Relatório Vistoria Obra – Semana 13

Empreendimento: Residencial Platinum		Data da Vistoria: 15/06/2018	
Cidade: Porto Alegre		OBS: I9 Engenharia e Consultoria	
Engenheiro Responsável: Maurício Pedroso / Rodrigo Beltrame		Crea: RS - 228865	
LOCAL	FOTO DA NÃO CONFORMIDADE	DESCRIÇÃO DA NÃO CONFORMIDADE	ACÕES CORRETIVAS
Entrada		Sujeira acumulada	Descarte das madeiras e caliças em um entulho. Limpeza e organização diariamente devem acontecer diariamente.
Depósito cerâmica		Depósito cerâmico em local inadequado.	A cerâmica deve ser armazenada em um lugar estratégico da obra. Deve estar em depósito fechado, para que não ocorra o risco de roubo, quebras e mistura de tonalidades. Recomenda-se deixar uma porcentagem relativa para a reserva técnica a fim de suprir o pós obra.

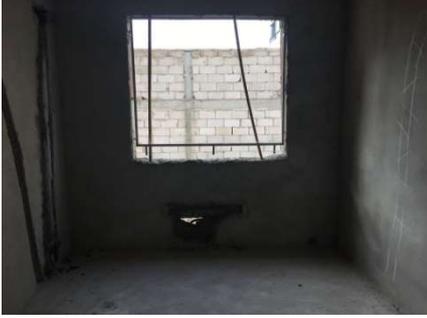
Revestimento churrasqueiras		Risco de umidade no revestimento por não haver o fechamento ou esquadria	Deve ocorrer o fechamento destes vãos para não haver perda de material e mão de obra.
